## 监理工作联系单

工程名称：山东齐河和乐门业光伏发电工程

编号：ZHJL-SDHLMY-025

事由：关于施工屋面接地以及原材料回收的问题

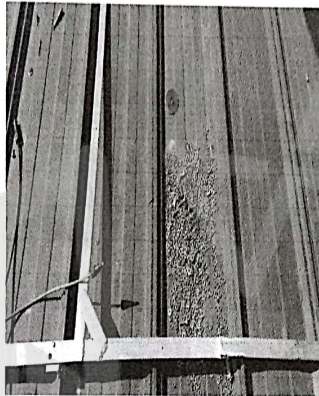
2、所有屋面的零碎原材料未回收。

原材料散落

要求你方尽快完善屋面接地系统，回收屋面散落的原材料，对所有线缆采取保护措施，整改完成后报监理部验收。
